REEQUIPAMENTO DO PARQUE EÓLICO DO SABUGAL

Projeto de Execução

Projeto reformulado de acordo com o previsto no n.º 2 do artigo 16º do Decreto-Lei n.º 151-B/2013, de 31 de outubro, na sua redação atual

PARECER DA COMISSÃO DE AVALIAÇÃO

Figura 1 – Posições dos aerogeradores AG2'-N e AG9'-N no projeto reformulado, representados a amarelo. AG2-N, correspondente à posição do projeto inicial, representado a azul. Faixa de gestão de combustível associada à linha elétrica de MT visível na imagem.

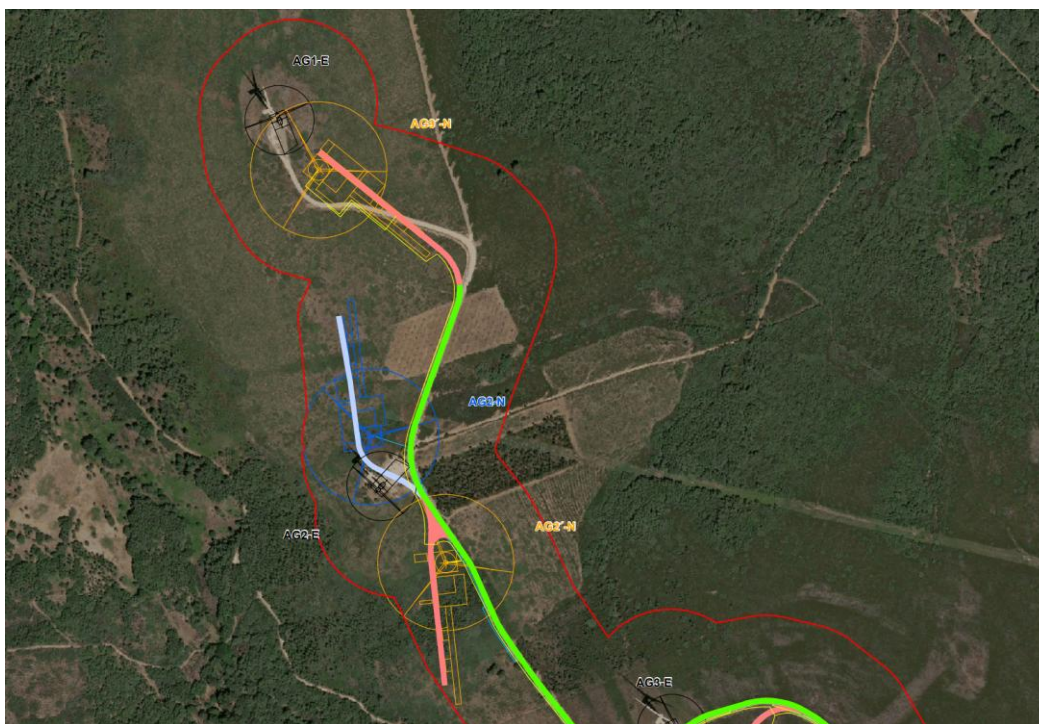
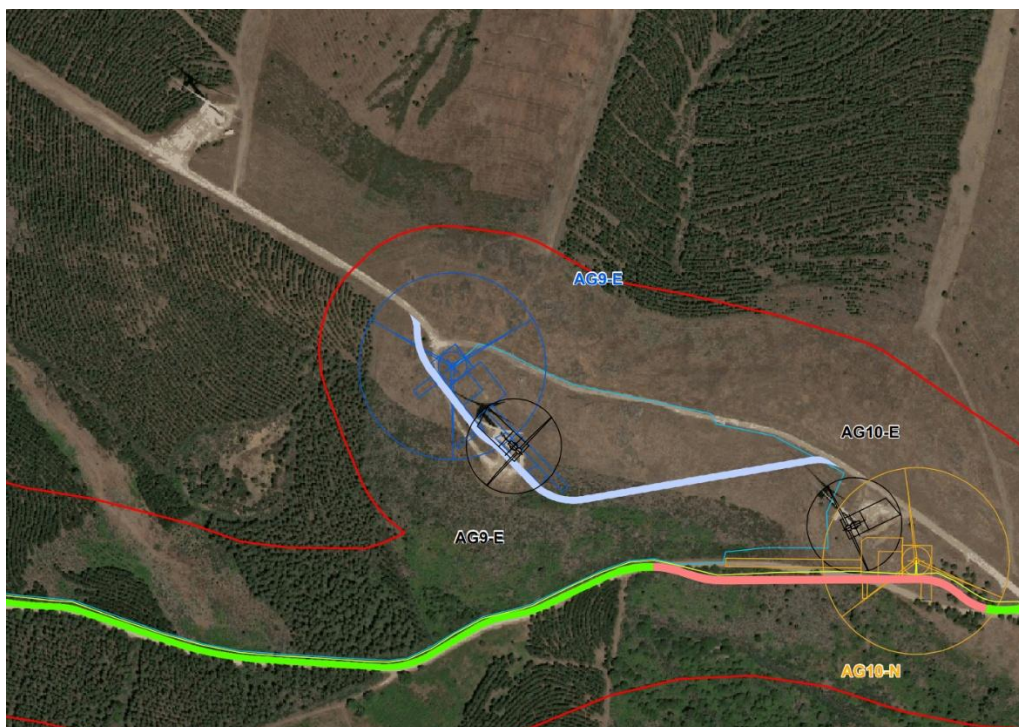
O AG9-N foi deslocado cerca de 2 800 m para o extremo noroeste do parque eólico, na proximidade do AG1-E, que será dismantelado. A alteração decorre da necessidade de afastar o aerogerador da proximidade do Parque Eólico da Serra Alta, pertencente a outro proponente, uma vez que a localização inicialmente prevista não garantia a salvaguarda da capacidade de produção deste parque. O aerogerador passa a ser designado por “AG9'-N” na nova posição.

Por sua vez, o AG2-N foi deslocado cerca de 175 m para sul-sudeste, de modo a adaptar-se à posição do aerogerador AG9'-N, evitando interferências mútuas e consequentes perdas de produção, passando a designar-se "AG2'-N". A alteração permite, simultaneamente, assegurar a não afetação de uma linha elétrica aérea de média tensão existente, dando resposta à situação identificada na proposta de DIA.

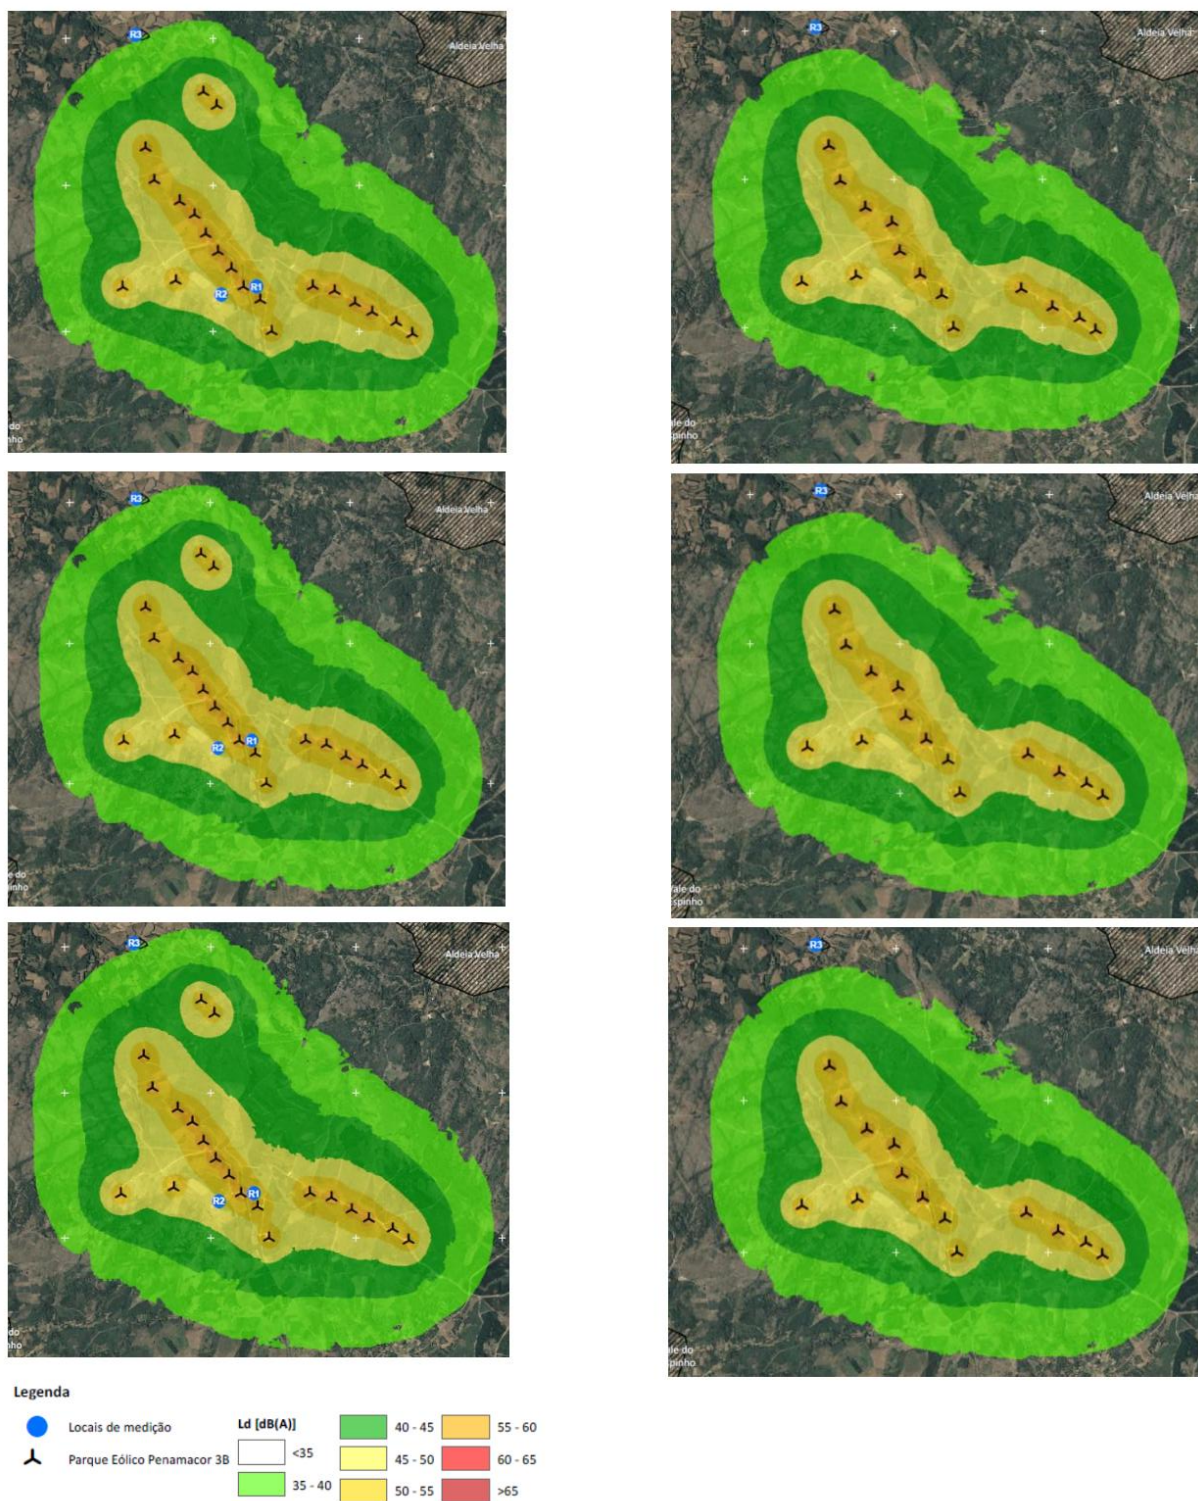
Quadro 5 - Ruído particular previsto nos recetores para o PE atual e para o PE na configuração final (reequipamento). (Fonte: adaptado da reformulação do projeto, 2026).

Figura 4 - Sobreposição dos aerogeradores “AG9'-N” e “AG2'-N” sobre “Carta da REN”. (Fonte: Gevig CCDRC)

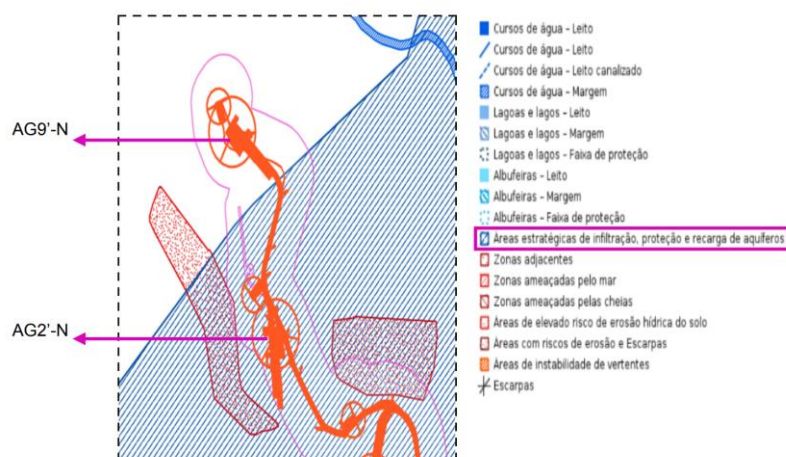
Relativamente à Carta de REN em vigor², a sobreposição das alterações pretendidas com a referida carta demonstra que a implantação do aerogerador “AG2'-N” e dos seus trabalhos acessórios (vala de cabos, beneficiação do caminho existente e abertura de um novo troço) colide com áreas integradas na REN, conforme já se verificava no projeto inicial, na categoria “Áreas estratégicas de infiltração e de proteção e recarga de aquíferos”, de acordo com o Regime Jurídico da REN (RJREN), estabelecido pelo Decreto-Lei n.º 166/2008, de 22 de agosto, na redação atual.

Contudo, verifica-se que, face à realocação do aerogerador “AG9'-N” (que se encontrava parcialmente na REN), para a posição “AG9'-N” (que se encontra fora da REN), a afetação do projeto a áreas integradas na REN diminuiu, tanto na fase de construção, como na fase de exploração.

Figura 5 - Sobreposição dos aerogeradores “AG9’-N” e “AG2’-N” sobre “Planta de Condicionantes – Outras Condicionantes”. Fonte: Gevig CCDRC

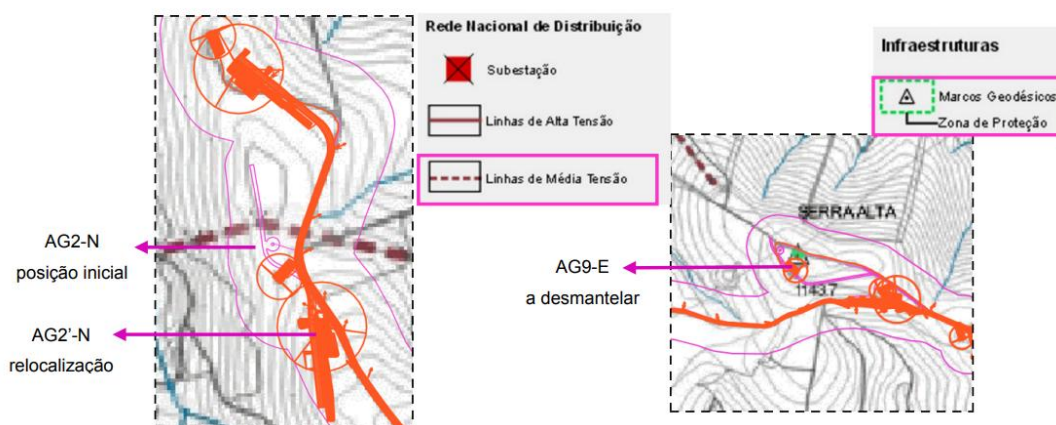
- À consulta da Direção-Geral do Território (DGT), a qual apenas deverá ser efetuada face à proximidade do aerogerador “AG3-N”, a instalar, ao marco geodésico “da Pedra”, e à proximidade do aerogerador “AG9-E”, a dismantelar, ao marco geodésico “da Serra Alta”, bem como das respetivas faixas de proteção de 15 metros. Deixa assim de se justificar a consulta à DGT relativamente ao aerogerador «AG9-N» e ao marco geodésico «da Serra Alta», bem como à respetiva faixa de proteção de 15 m, em virtude da alteração introduzida no Projeto.
- À consulta da concessionária da rede pública de distribuição de eletricidade (E-Redes – Distribuição de Eletricidade, S.A.) para efeitos da localização do aerogerador “AG2-N” junto à linha de média tensão. Esta situação fica sem efeito face à nova localização para a posição “AG2’-N”.
